Rapport de l'Inspection des installations classées

Visite d'inspection du 17/03/2023

FORETS ET SCIAGES D'AUTUN

Annexe : photographies

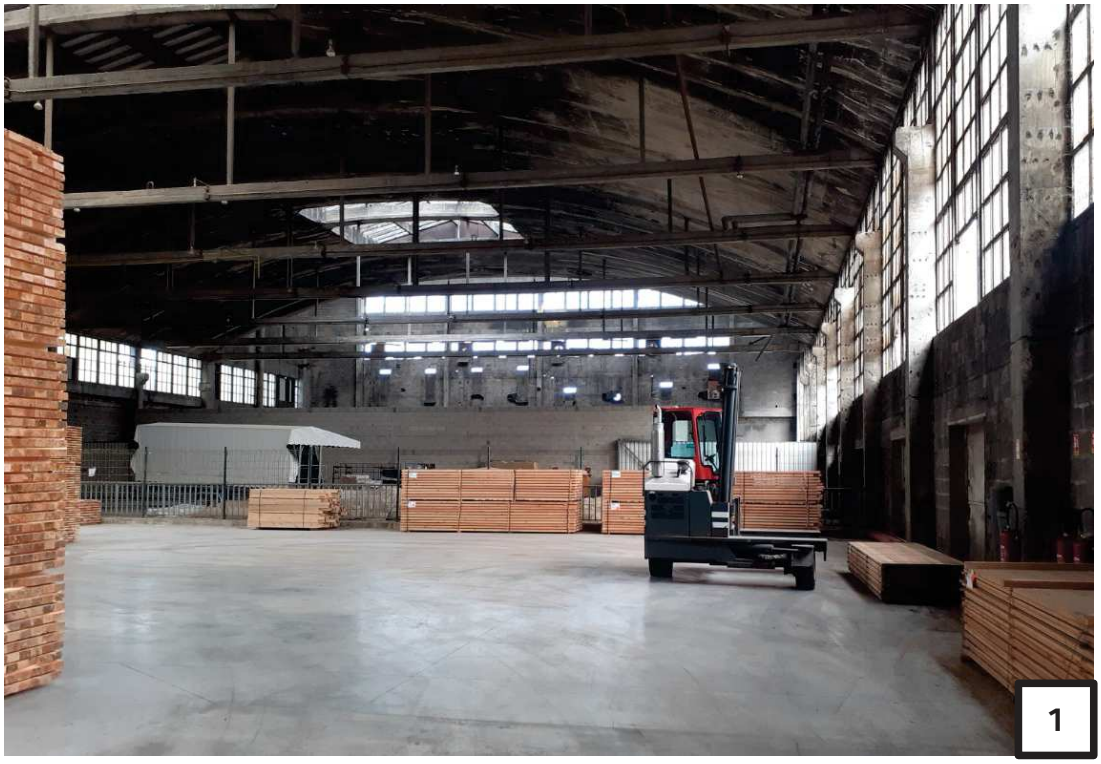
Le rejet n°1 ne correspond pas au rejet des eaux pluviales de toiture, mais au rejet d'une partie des eaux de ruissellement sur les voiries, l'autre partie étant rejetée par le point de rejet n°2 (photographie n°2).

Il existe un troisième point de rejet, correspondant aux eaux des toitures. Ces dernières sont d'abord déversées dans un bassin intermédiaire (photographie n°3) avant d'être rejetées au milieu naturel par une conduite (photographie n°4).

PRESCRIPTIONS INADAPTEES.

L'exploitant transmettra une version mise à jour du tableau figurant au présent article 2.2.4. Cette mise à jour pourra par exemple être jointe au dossier de porter à connaissance attendu sur le projet "ombrières photovoltaïques".
